Oggetto: Procedimento di Verifica di assoggettabilità alla valutazione di impatto ambientale (V.I.A.), ex post. D.Lgs. n. 152/2006, e s.m.i. e s.m. i., Delib.G.R. n. 11/75 del 2021. Progetto di modifica sostanziale per l'avvio delle operazioni di recupero R5 e l'incremento della capacità complessiva di rifiuti da sottoporre a recupero presso lo stabilimento di messa in riserva e recupero di rifiuti speciali non pericolosi inerti situato a Serramanna, Loc. Pimpisu, S.P. 60 km 5. Proponente: GBA Demolizioni Recupero e Vendita Inerti S.r.l.- Riscontro richiesta chiarimenti.

Con riferimento alla nota prot. D.G.A. n. 11218 del 14/04/2025, nonché alla successiva richiesta di proroga accolta con nota prot. n. 14347 del 16/05/2025, si trasmettono in allegato alla presente i chiarimenti e le integrazioni documentali richiesti, finalizzati alla prosecuzione dell'istruttoria. In particolare, si fornisce riscontro puntuale a quanto segue:

Figura 3 ubicazione p.to di scarico

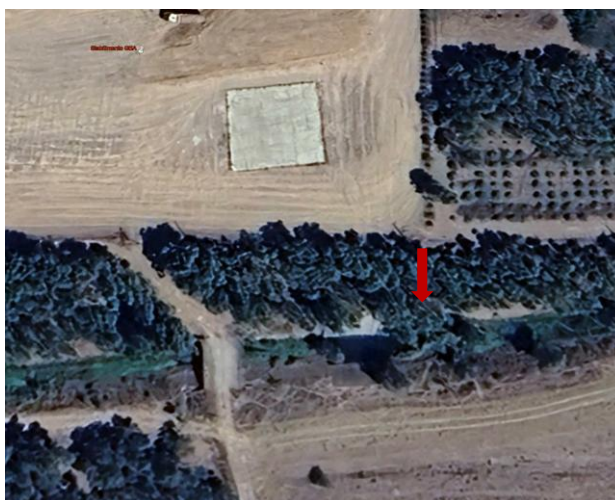
"...dovranno essere prodotte le seguenti integrazioni documentali:

- *rappresentazione grafica e particolari costruttivi dell'opera di immissione sull'elemento idrico "Sa Gora de Turriga"; in proposito si comunica che le soluzioni da adottarsi devono essere tali da non innescare fenomeni erosivi localizzati;*
- *relazione idraulica relativa alla regimazione delle acque superficiali.*

In merito alla richiesta di presentazione di una relazione idraulica relativa alla regimazione delle acque superficiali e alla verifica della capacità ricettiva del corpo idrico "Sa Gora de Turriga", si ritiene tale elaborato non necessario, in quanto:

- lo scarico è già regolarmente autorizzato, come da provvedimento definitivo rilasciato in esito alla procedura di Autorizzazione Unica Ambientale;
- non si osservano fenomeni erosivi in corrispondenza dello sbocco dello scarico, come documentato dall'immagine allegata;
- al contrario, i fenomeni di erosione risultano localizzati a monte dello scarico, in prossimità di una struttura di attraversamento in cemento armato sul canale, che appare compromessa a seguito di eventi meteorici intensi.

In particolare, si evidenzia un cedimento del terreno spondale in sinistra idraulica, con crollo del rivestimento in calcestruzzo e spostamento di elementi prefabbricati, nonché diffusa instabilità del terreno retrostante, caratterizzato dalla presenza di materiali disagregati alla base della scarpata.

Alla luce di tali elementi, non risultano criticità né carenze strutturali riconducibili allo scarico oggetto dell'autorizzazione, e pertanto lo studio richiesto non apporterebbe elementi utili ulteriori rispetto a quanto già verificato in sede autorizzativa.

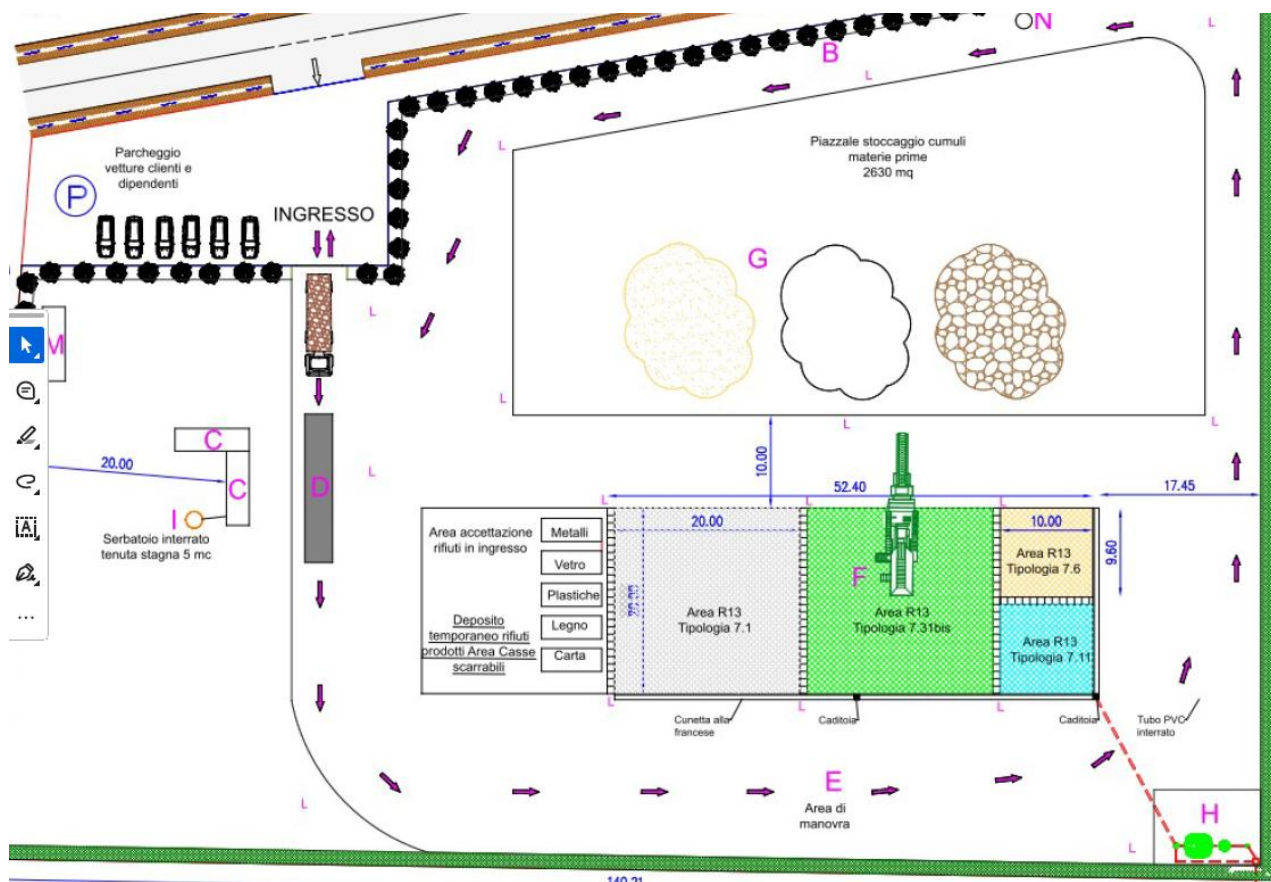
- *si chiede di chiarire se i cassoni scarrabili per plastica, legno, ferro e vetro siano posizionati su platea in cls e se la stessa sia dotata di rete di raccolta delle acque di meteoriche in quanto dalla planimetria allegata all'istanza non risulta chiaro a livello grafico.*

Con riferimento alla disposizione dei cassoni scarrabili per le frazioni di plastica, legno, ferro e vetro, si conferma che essi risultano collocati su apposita platea in calcestruzzo, realizzata al fine di garantire l'isolamento dal suolo naturale. La platea è dotata di rete di raccolta delle acque meteoriche, convogliate verso il sistema di trattamento prima della loro immissione nel corpo recettore.

Individuazione area operazioni di recupero (R5)

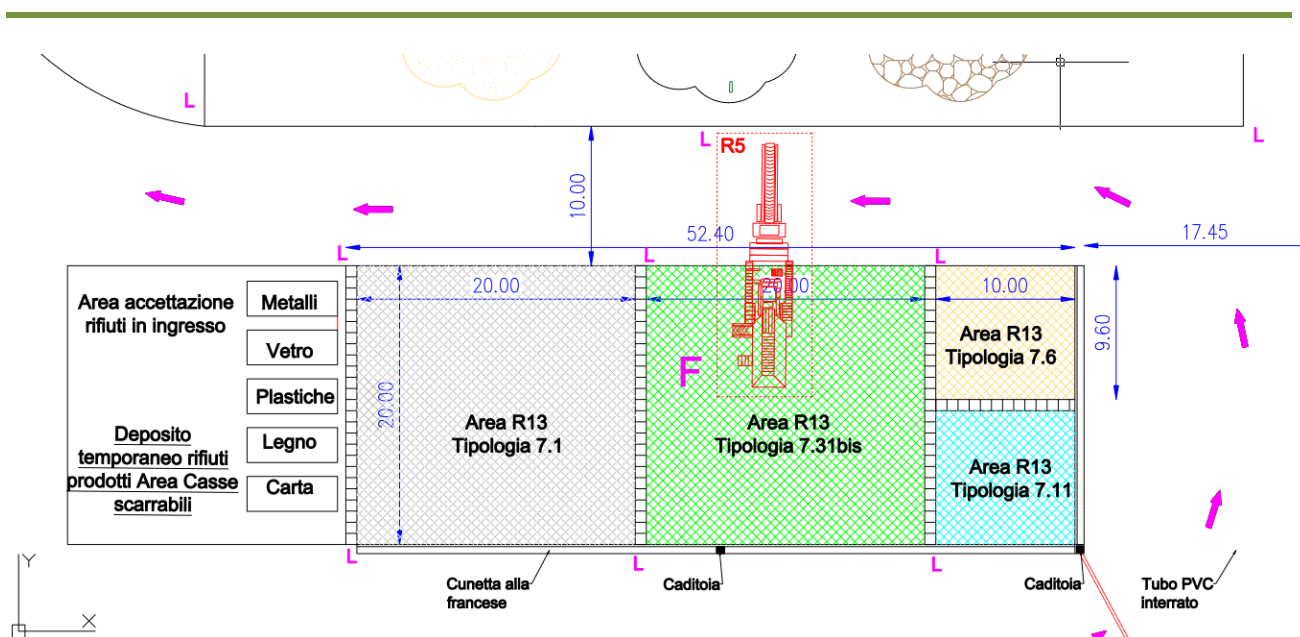
- *nel paragrafo 6.4 si indica che il rifiuto è movimentato con una pala meccanica nella tramoggia del frantoio a mascelle per la riduzione volumetrica degli inerti, nell'area denominata "area operazioni di recupero (R5)"; poiché nella tavola 02 allegata all'istanza non si è riusciti ad individuare tale area si chiede di predisporre una planimetria che chiarisca tale aspetto;*
- *le aree di deposito temporaneo dei rifiuti prodotti dalle attività condotte in impianto dovranno essere gestite in conformità a quanto disposto dal D. Lgs 152/2006, in*

Si prende atto dell'osservazione e si conferma che l'area destinata alle operazioni di recupero R5 sarà collocata sopra la piattaforma di messa in riserva, in posizione centrale rispetto agli stalli. In tale area, il rifiuto verrà movimentato mediante pala meccanica verso la tramoggia del frantoio a mascelle, al fine di effettuare la riduzione volumetrica. L'area è evidenziata nell'immagine sottostante.
